### DETALJREGULERINGSPLAN 476 Detaljregulering for Gardermovegen 5 1. GANGS BEHANDLING

### PLANENDRING ETTER FORENKLET PROSESS

Arealplan-ID: 3033 476

*18.03.2026*

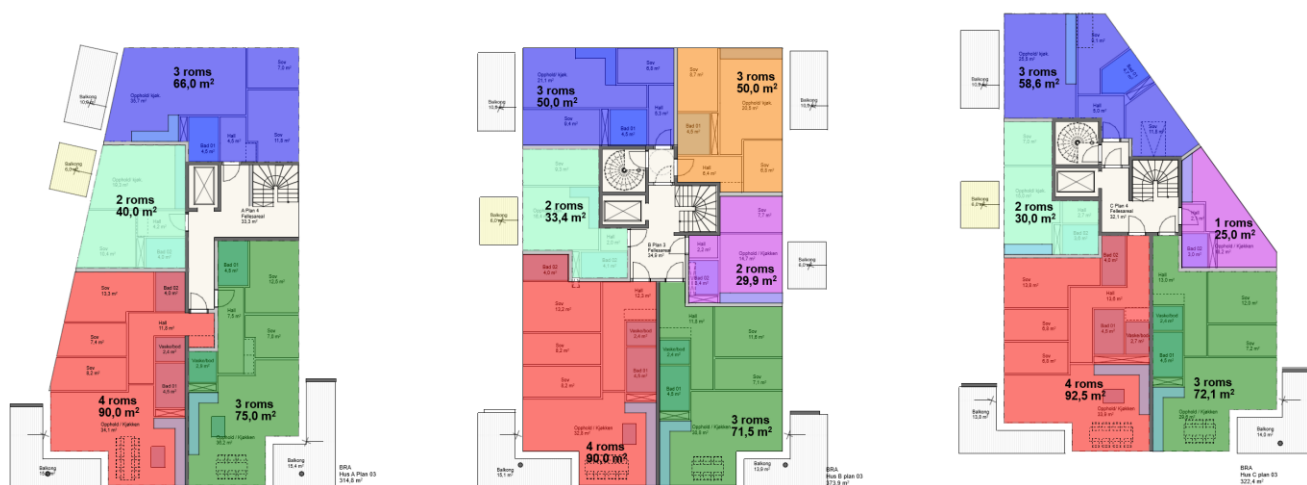
*Variasjon av leilighetsstørrelser som definert i Byplan Jessheim 2025-2050(KDP) er revidert (23.09.2025) og legges til grunn i planendringen. Bestemmelse om maksimalt antall leiligheter fjernes. Endring variasjon leilighetstørrelser medfører at det kan etableres 76 leiligheter i prosjektet som er en økning på 22 leiligheter fra opprinnelig antall som lå til grunn i gjeldende plan som var 54 leiligheter. Økning krav til parkering løses i underjordisk parkerings kjeller samt innenfor tidligere arealer avsatt til dette. Krav til antall sportboder løses i kjeller og på øvrige plan på lik linje som i illustrasjonsprosjekt som fulgte opprinnelig plan.*

*Illustrasjon over viser typisk plan i byggene med inndeling og variasjon av boligstørrelser. Som følge av planendringen kan det tilpasses med en stk. ekstra leilighet pr. etasjeplan i det enkelte bygg utover det som lå til grunn i vedatt plan. De nye leilighetene ligger på nordvest siden i det enkelte bygg og ny balkong til leilighetene er angitt med gul farge på illustrasjonen.*

*Ett stort antall leiligheter får dagslys fra to sider og ny leilighets sammensetning som følge av endringen sikrer større variasjon i boligstørrelser enn det som lå til grunn i vedtatt plan. Det legges til rette for fortsatt romslige 3 og 4 roms leiligheter i front mot vest.*

*Tekst fra Byplan som erstatter tidligere ordlyd i bestemmelsene;*

*Variasjon i boligstørrelse skal vurderes ut ifra det enkelte prosjektet, nærområdet og behovet i kommunen. Maks 5% av leilighetene kan være ett- roms leiligheter.*
